高浜発電所 発電用原子炉設置変更許可申請
(1号及び2号原子炉施設の変更)
【使用済燃料ピットの未臨界性評価の変更】

審査会合における指摘事項への回答

2020年 9月 29日

2020年6月2日審査会合における指摘事項

（参考）軸方向燃烧度分布の有無による感度解析

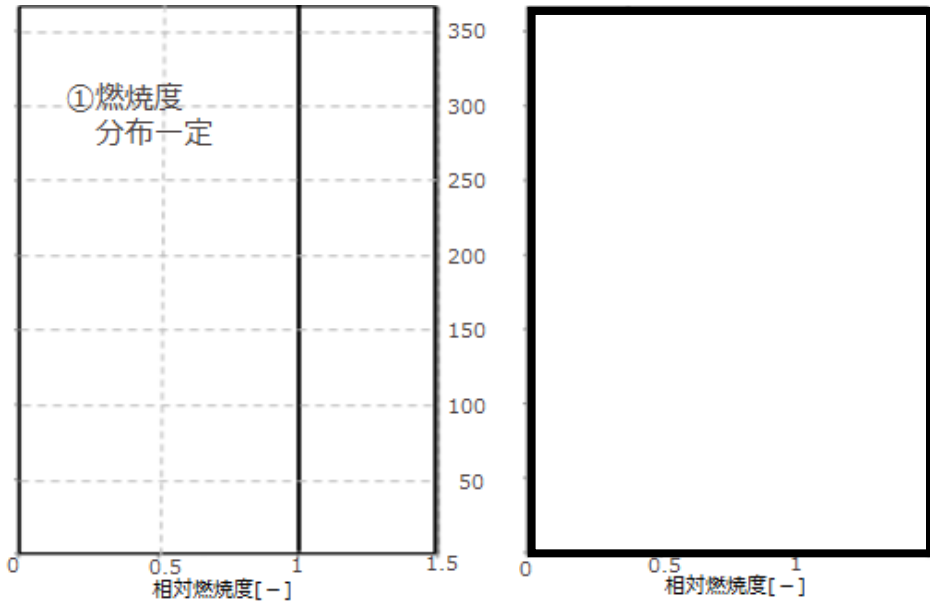
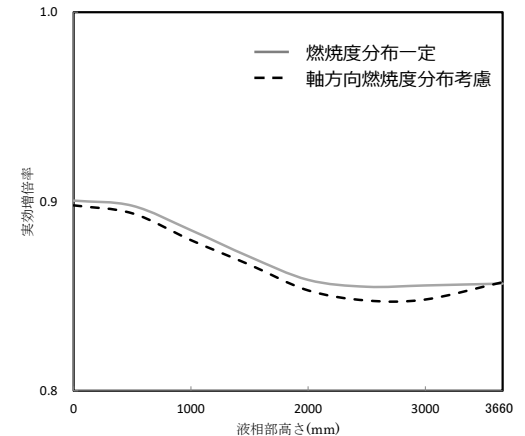
| No. | 指摘事項 | 会合日 |
|-----|---|----------|
| ④ | 軸方向燃焼度分布の妥当性評価及び燃焼度の不確かさについて、説明すること。 | 2020/6/2 |

- 燃烧燃料は軸方向に燃烧度分布がつくが、低水位時の実効増倍率は燃烧度分布一定としたほうが大きいいため、軸方向燃烧度分布は一定として取り扱う。

低水位時の実効増倍率は、軸方向燃烧度分布一定条件のほうが大きい。

図 燃料集合体に流入する流量割合イメージ

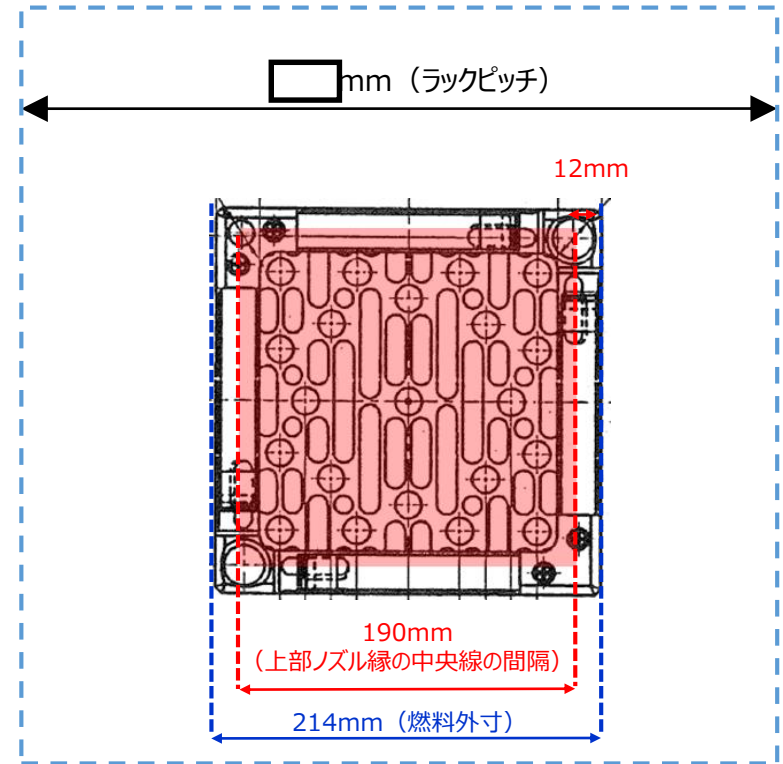
| No. | 指摘事項 | 会合日 |
|-----|---|----------|
| ③ | 使用済燃料集合体に斜めから水が入ることを想定し、使用済燃料集合体の幾何形状を考慮した水の流入割合を説明すること。 | 2020/6/2 |

- 燃料集合体の上部に落下する水のうち燃料集合体に流入する流量の割合は、上部ノズルの構造を踏まえ23%とする。

- ・横風により、一部横方向からSFPへ流入する状態を想定する。
- ・燃料集合体の中間高さで接触する液滴についても、仮想的に燃料集合体の真上から流入するものとし、実効増倍率の評価上、一番厳しい条件である燃料集合体内への流入割合を100%と設定する。
- ・上部ノズルにより弾かれる現象も保守的に考慮しない。

スプレイヘッドを用いた実放水試験の体系および試験結果

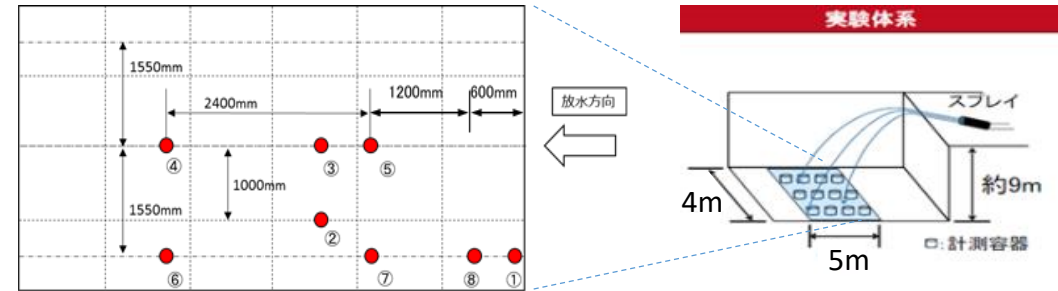
| No. | 指摘事項 | 会合日 |
|-----|---|----------|
| ② | スプレイヘッドの液滴径を放水砲の液滴径として用いることの妥当性を説明すること。 | 2020/6/2 |

- ・スプレイヘッドによる放水の平均液滴径を1.5mm、放水砲による放水の平均液滴径を2.9mmと設定する。

- スプレイヘッドによる液滴の径は、実機を用いた実放水試験により取得した平均液滴径の測定点毎の平均値は1.5mmであった。
- 放水砲による液滴の径は、文献※によると、実験室体系での小規模放水試験により得られたデータを元に、大規模放水の平均的な液滴径を計算した値が約2.9mmであり、当該液滴径を用いた放水シミュレーションの結果が実放水軌跡と精度良く一致するとされている。

- ・スプレイヘッドによる放水も放水砲による放水も、ともに1.0mmとする。

- 液滴径が小さいほど液滴下降速度は遅くなって水密度は大きくなり、実効増倍率が厳しくなることから、流量の大きい放水砲に対してもスプレイヘッドの平均液滴径を適用する。
- さらに、スプレイヘッドの平均液滴径として、実機を用いた実放水試験により取得した平均液滴径の最小値を使用する。
